REV C — 연결부 위치·형태 변경 검토도

A6063 / 최종 T5 · 길이 6,000 mm · DXF mm, 1:1 · 이 PDF 그림은 도식 축척

연결부 위치·형태 변경안 — 제품 턱·홈 추가 없음

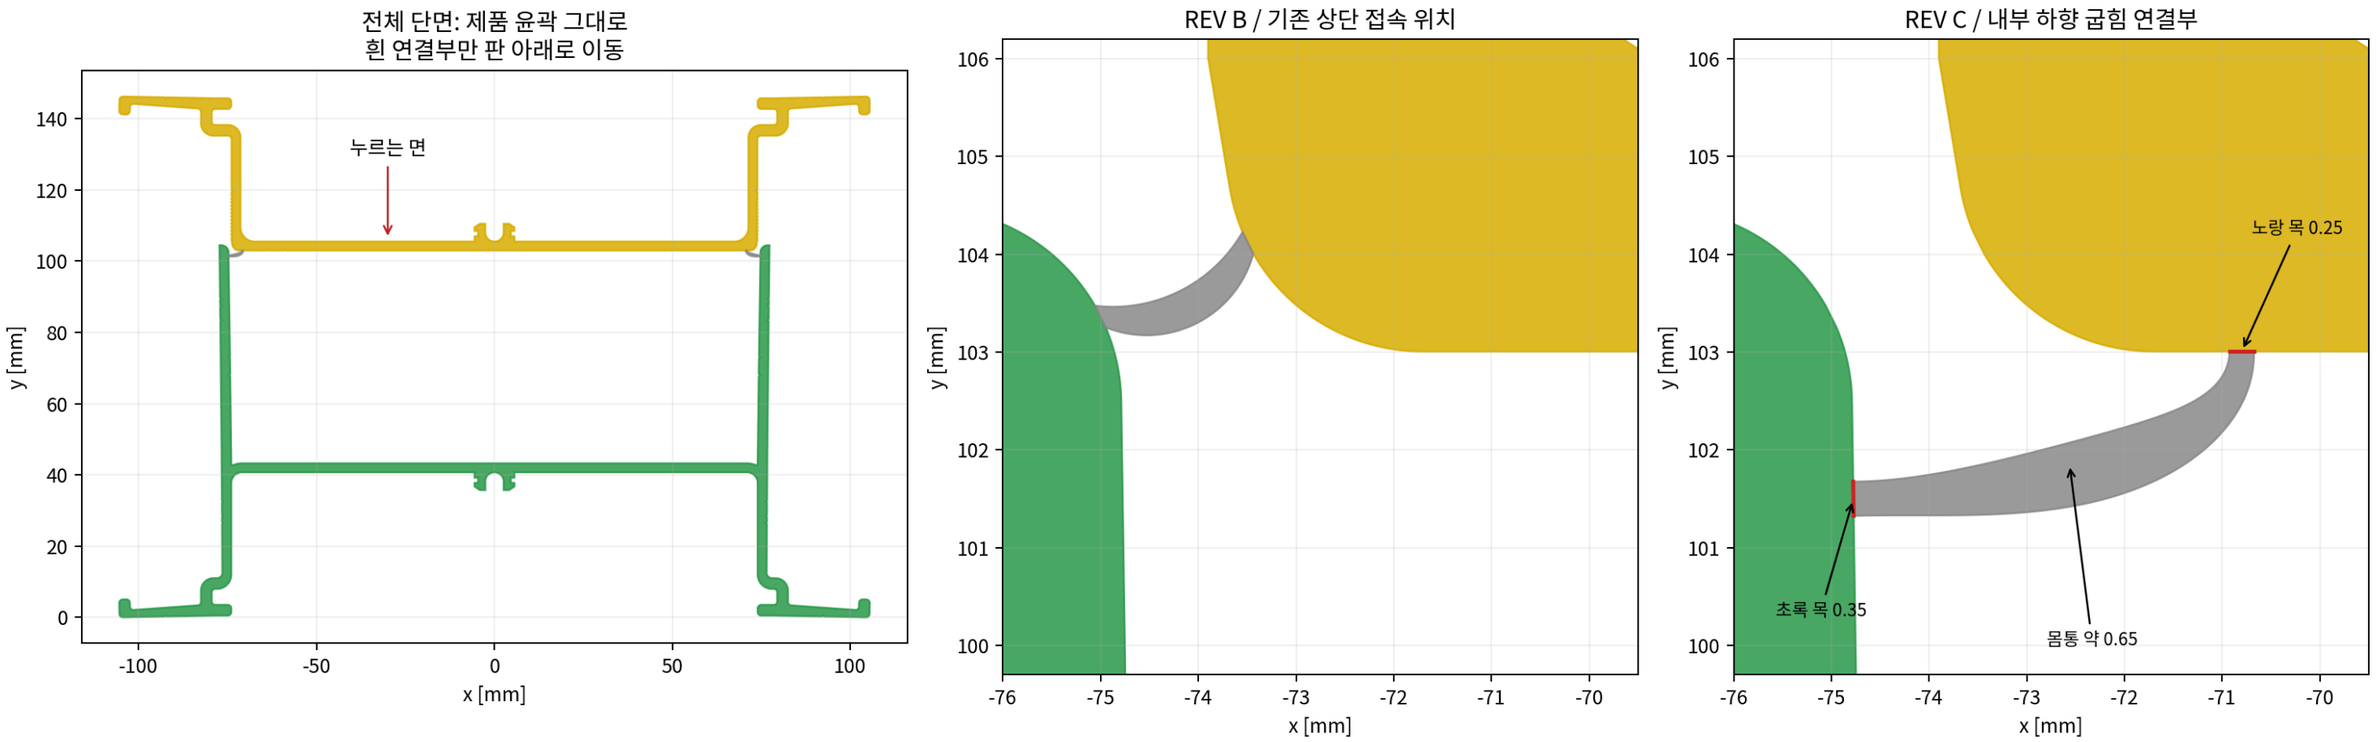
보존	노란색·초록색 제품 원본 엔티티 4개 좌표·원호·폭·상태 일치. 제품에 턱·홈·가이드 추가 없음.
왼쪽 접속 중심	아래 좌표는 원본 중심 기준 (원점 원본 X=282.5006121, Y=107.1826197 mm). 초록 (-74.774808, 101.500000), 노랑 (-70.800000, 103.005739). 오른쪽 거울 대칭.
목 / 몸통	초록 0.350 mm, 노랑 0.250 mm. 몸통 약 0.650 mm. 접속 중심 거리 4.250453 mm. 단순 원호가 아닌 매끄러운 가변 폭 곡선이며 DXF는 분할선 근사.
도면 해석	원래 목의 끝면은 기존 제품 폐곡선을 명시하는 선이며 제품 부피 추가가 아님. 새 연결부와 겹치는 제품선은 재료 경계 표시로, 절개 틈이 아님. 금형 와이어 가공용 윤곽도가 아님.
적용 한계	두 목 완전 파단·버·고온 소성·6 m 길이 방향 분리 미검증. 완전 분리 뒤의 조건부 낙하 결과는 별도 보고서 참조. 0.25 mm 목의 충전성, 금형 강도와 곡선 피팅은 금형사 검토 필요.
